NM2503D05RGMD000X002A

Allegato 5

**Controdeduzioni alle osservazioni pervenute e pubblicate sul
sito delle Valutazioni Ambientali**

0093397_13-11-2020	
PROGETTO	
PROGETTO DEFINITIVO RADDOPPIO LINEA CODOGNO–CREMONA–MANTOVA TRATTA PIADENA – MANTOVA CUP J84H17000930009	
Fase Progettuale	
Progetto Definitivo	
Riferimento Normativo	
D.Lgs.152/2006	
SOGGETTI INTERESSATI:	
Provincia di Cremona	
Oggetto:	
PROCEDURA DI VALUTAZIONE DI IMPATTO AMBIENTALE AI SENSI DELL'ART. 23, DEL D.LGS. 152/2006 E SS.MM.II. E VERIFICA PIANO DI UTILIZZO TERRE, EX D.P.R. 120/2017, ART. 9. PROGETTO DEFINITIVO DEL RADDOPPIO DELLA TRATTA PIADENA-MANTOVA, 1° FASE FUNZIONALE DEL RADDOPPIO DELLA LINEA FERROVIARIA CODOGNO-CREMONA-MANTOVA. - CONTRIBUTO TECNICO PROPONENTE: R.F.I. RETE FERROVIARIA ITALIANA SPA - [Rif. nel sistema informativo nazionale: ID 5610].	
OSSERVAZIONI	Note e Commenti
Descrizione	Risposta al Commento
VALUTAZIONI DI COMPETENZA Dalla relazione generale si evince che il raddoppio della tratta ferroviaria Piadena – Mantova rientra nel Programma Regionale Mobilità e Trasporti della Regione Lombardia, che comprende la riqualificazione della linea Milano – Codogno – Cremona - Mantova. Sulla linea son

schema progetto ITALFERR

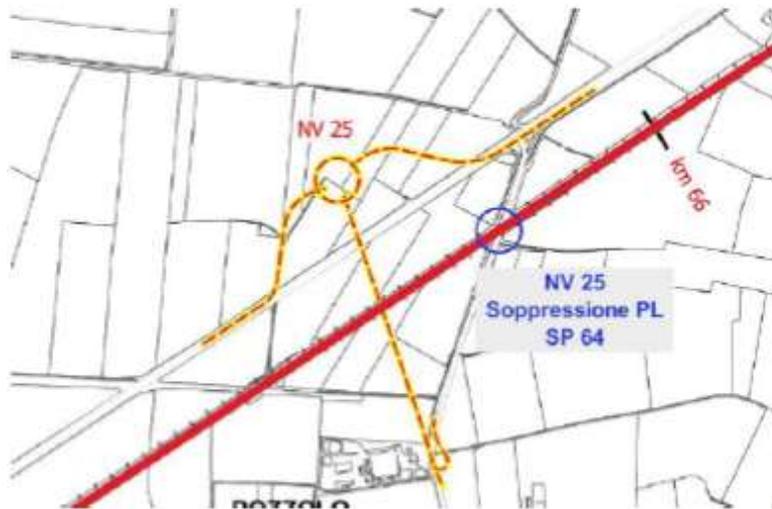
NV.25 – La soluzione proposta dovrebbe essere ripensata, per quanto concerne la porzione di sovrappasso a Nord della linea ferroviaria, mantenendo il sovrappasso ricompreso tra la ex S.S.10 e la linea ferroviaria facendolo convergere sul nodo viabilistico esistente prevedendone la riqualificazione mediante l’inserimento di una rotonda che dovrà garantire anche la continuità di Via Tezzoglio. A perfezionamento della soluzione è necessario prevedere l’inserimento, in affiancamento, di un percorso ciclopedonale che possa connettersi alla rete ciclopedonale esistente.

Le osservazioni si configurano come richieste di modifiche progettuali. La richiesta non attiene all'oggetto della VIA. Il progetto è stato rivisto a seguito di interlocuzioni con tutti gli enti interessati, prevedendo le modifiche riportate nell'elaborato NM2503D26P7NV2500001B

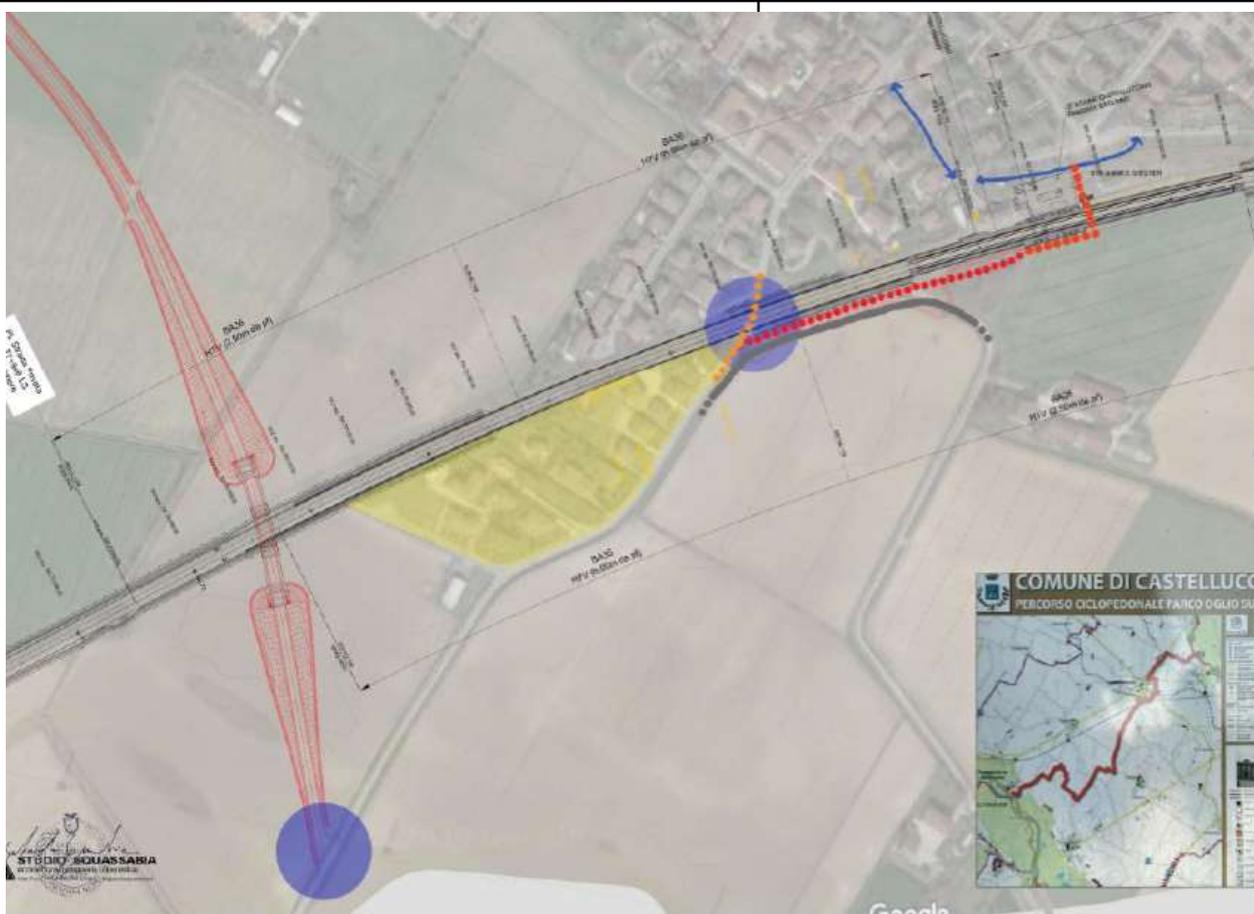
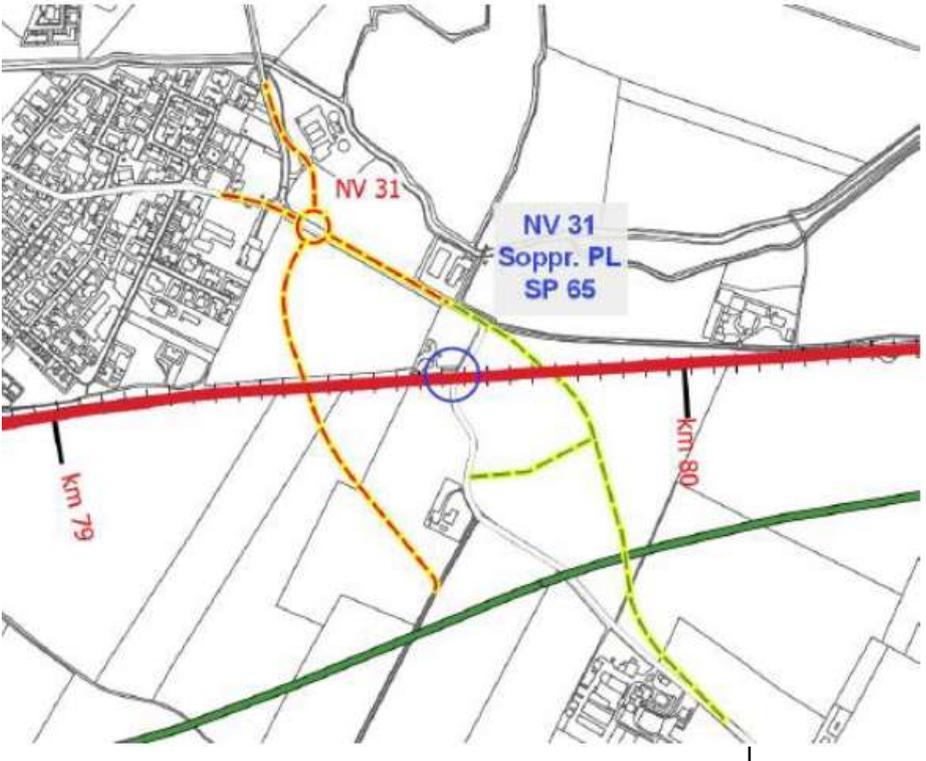
NV.31 – si ritiene incompatibile la soluzione proposta da ITALFERR mentre si propone di ricalcare la soluzione contenuta nel progetto autostradale (che nasce sulla sp55 e discende sulla stessa sp55), eventualmente realizzata in una prima fase, nelle dimensioni ridotte strettamente necessarie a superare la linea ferroviaria raddoppiata.

La richiesta verrà recepita nella successiva fase progettuale
